Condizione n. 04 del Parere n. 269 del 15/02/2024 della Commissione Tecnica PNRR - PNIEC

Tra le prescrizioni in ambito ambientale, è presente la condizione n. 04, che viene riportata di seguito e avente come ambito di applicazione “Mitigazioni del fenomeno dello shadow flickering”.

Come prescritto nel parere della Commissione Tecnica, sono stati approfonditi i risultati dell’impatto del fenomeno dello Shadow Flickering generato dalle n. 7 WTGs del progetto sui ricettori abitati presenti nel sito.

Tabella 4.3: Sintesi dei risultati specifici per ciascuno dei recettori più impattati

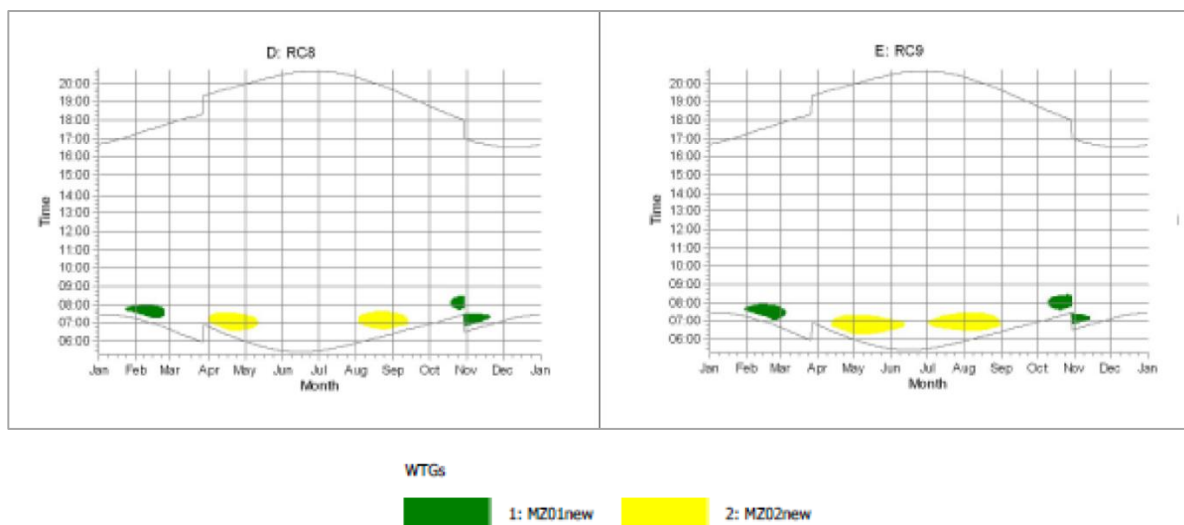
- la tabella 4.3 contiene i risultati dello studio per i due ricettori presso i quali risulta un minimo rischio di superamento del limite di 30 h/anno indicato nel punto 1 della Condizione n. 04:

- 1) Il numero di h/anno oltre il limite indicato di 30 risulta fino a 28 e 10 ore rispettivamente per i ricettori RC09 e RC08;
- 2) L'ombreggiamento è concentrato prevalentemente attorno alle 7 del mattino e non supera un periodo di circa un'ora al giorno.

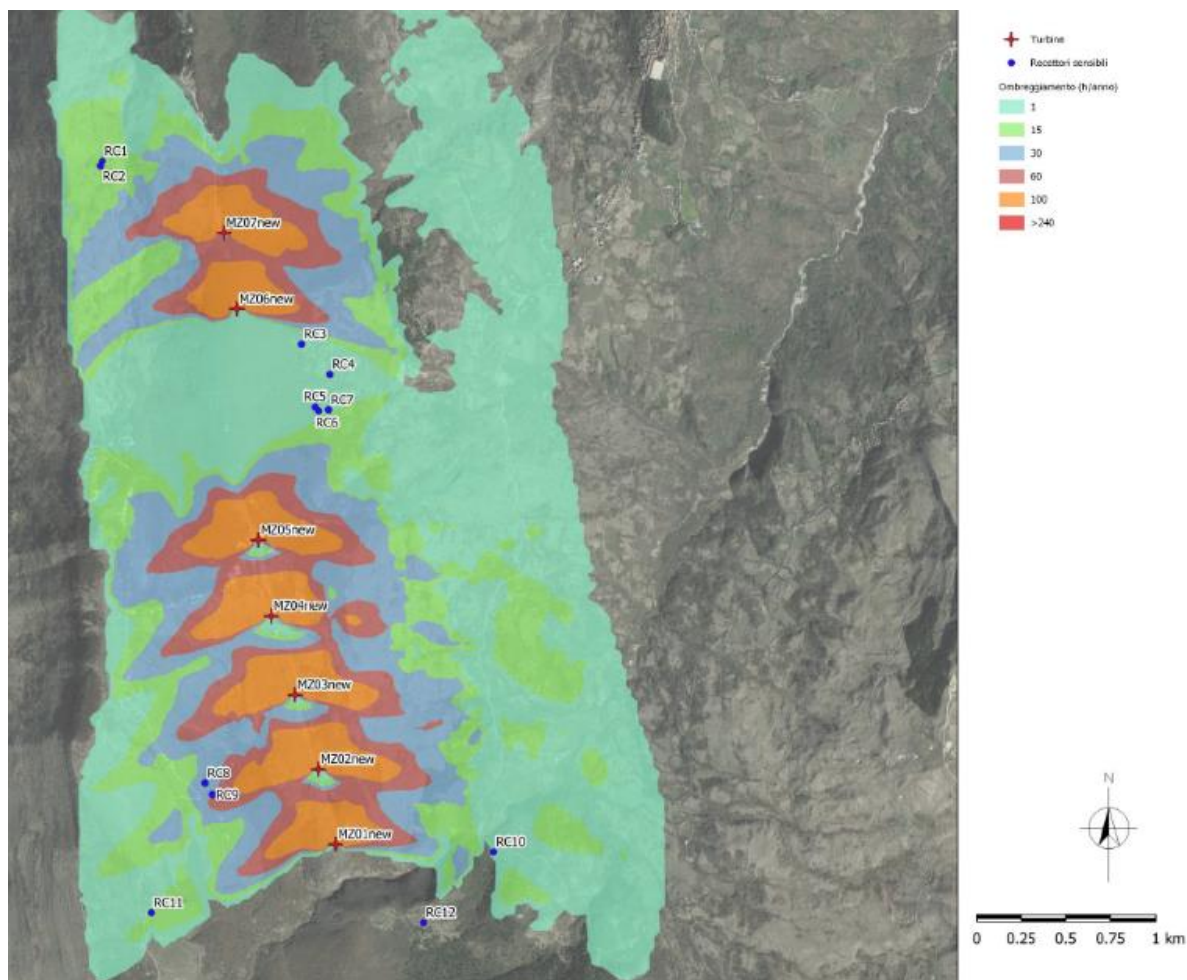
- i grafici corrispondenti ai periodi e alle ore del giorno di impatto del fenomeno sui due recettori dovuto all’aerogeneratore MZ02new, che supera il limite di 30 h/anno:

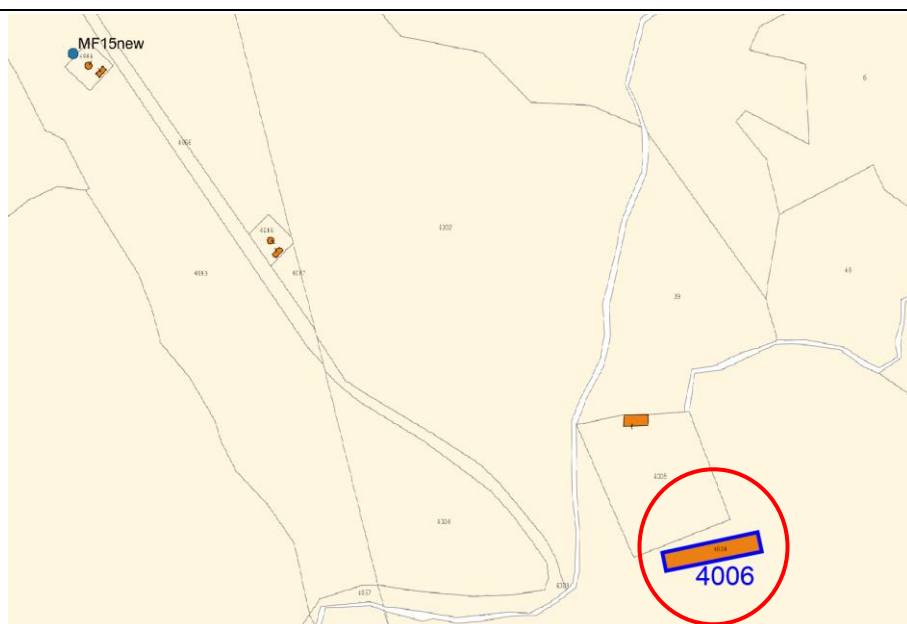
La Scrivente richiede quindi l'approvazione delle seguenti indicazioni di mitigazione:

- 1) **implementare il modulo software in una delle due modalità qui sopra descritte**, ovvero acquistando da costruttore WTG o realizzando un modulo addizionale nel proprio SCADA di secondo livello, per **fermare la WTG MZ02 nelle eventuali ore eccedenti il limite indicato in prescrizione di 30 h/anno, entro otto mesi dall'avvio commerciale** dell'impianto (il tempo indicato è necessario nelle prime fasi di avviamento del nuovo aerogeneratore per assicurare il corretto funzionamento della macchina e l'adeguato intervento del sistema di monitoraggio e controllo anche il relazione al numero limitato di ore in cui vi è il rischio di shadow flickering in eccedenza al limite imposto);

- 2) in alternativa alla soluzione di cui al punto precedente, che verrà implementata per l'aerogeneratore MZ02new, nel corso degli anni di esercizio dell'impianto, la proponente potrà eventualmente concordare con il proprietario, così come indicato nelle prescrizioni del MASE, misure di mitigazione alternative per le ore eccedenti il limite imposto di 30 h/anno.

Ricettore RC08

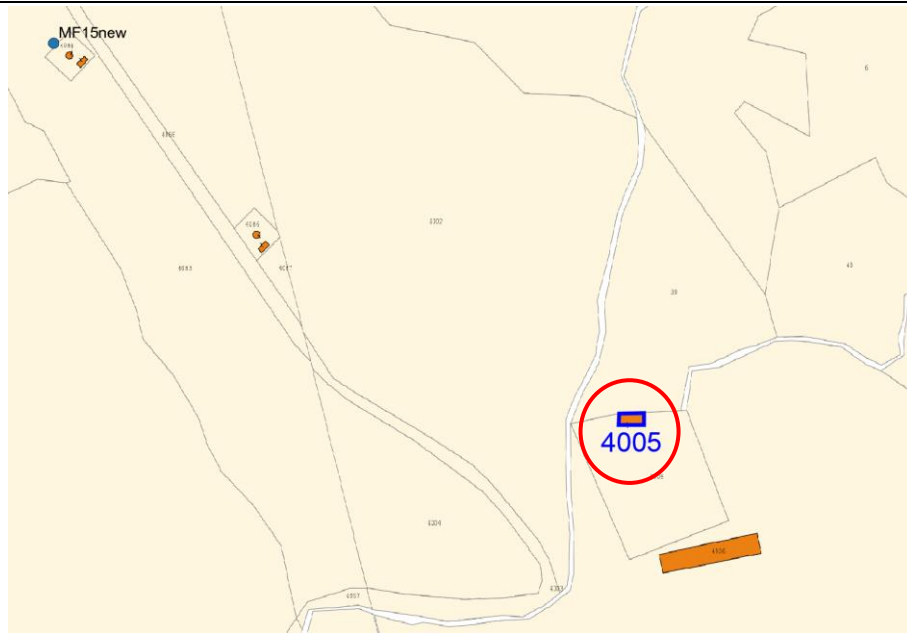
- 1) Il Ricettore RC08 può essere assimilato ad un edificio residenziale, anche se non è accertato che sia effettivamente e stabilmente abitato;
- 2) Il ricettore RC09 non risulta essere un'abitazione civile, bensì un edificio per attività zootecniche: si propone, quindi, di non considerarlo come ricettore ai fini dell'impatto dello shadow flickering, essendo presumibilmente destinato al ricovero di animali.
